市川市監査委員告示第7号

令和5年度工事監査（養護老人ホームいこ
い荘南東側斜面地整備工事）の結果に関する
報告の公表

令和5年度工事監査結果報告

養護老人ホームいこい荘南東側斜面地整備工事

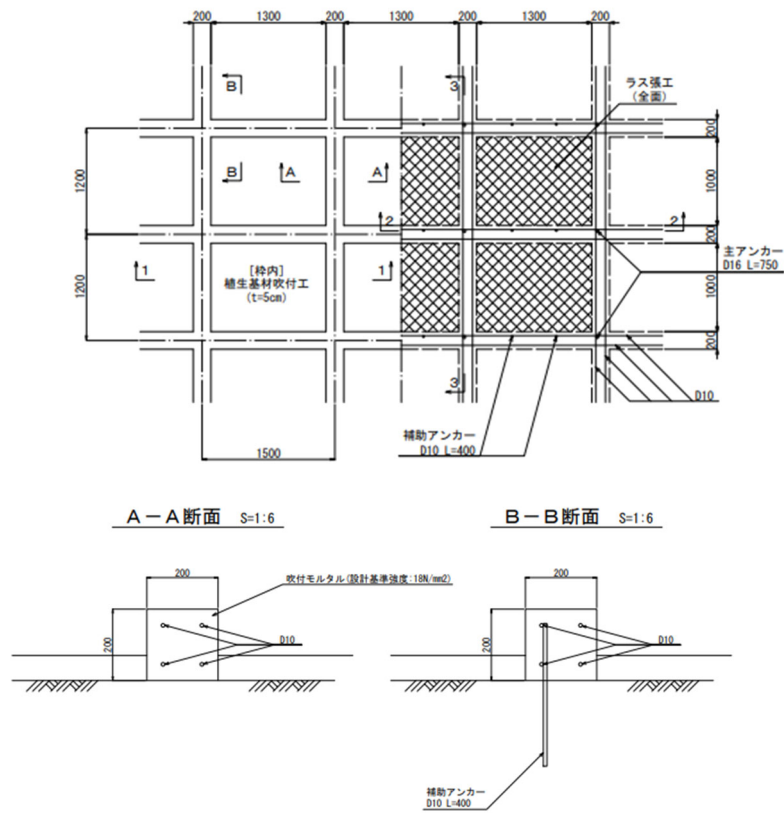
一方、留意点として次のような点が挙げられる。すなわち、安定計算に使用した表層土および崩壊土の土質定数（粘着力および内部摩擦角）はベーンせん断試験で求められたものであるが、現地踏査によると表層土は全体的に密実ではなく亀裂、段差などがある有機質化したローム層とされている点である。下図のようにA区間においては吹付法枠工が一般的には大きな粘着力や内部摩擦角が期待できない表層土および崩壊土の上に設置されており、滑り計算における安定度の判定において滑り線にそった表層土の粘着力が重要となってくる。しかし、本件計算に用いられている表層土は場所によっても変化が大きいと思われることから本件のように一か所のみでの測定で計算上その数値をそのまま採用することが適切かどうか懸念される。したがって、法枠工が設置されている複数箇所の表層土の粘着力を測定し、所要の粘着力があるのかどうか確認を行えば、事業の確実性がより高まると考えられる。

樹木の重量計算（地下部）

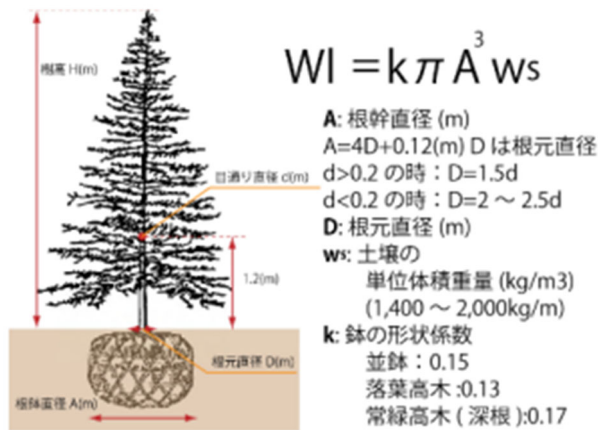
これによると、重量のうち根の重量が相当部分を占めていることがわかる。しかし、根の重量の算定根拠として下図のような算出方法が採用されているが、この方法は樹木の移設時に根を周囲の土ごと保護した状態での重量であり、本件のように樹木を排除する目的においては根を保護する必要はないのであるから、周囲の土はその場で排除されるためその分軽くなり、本件樹木処分の設計重量は過大なものと認められる。

したがって、実際の処分重量を計測した結果と設計重量との間に大きな差が生じる可能性があるため、留意されたい。
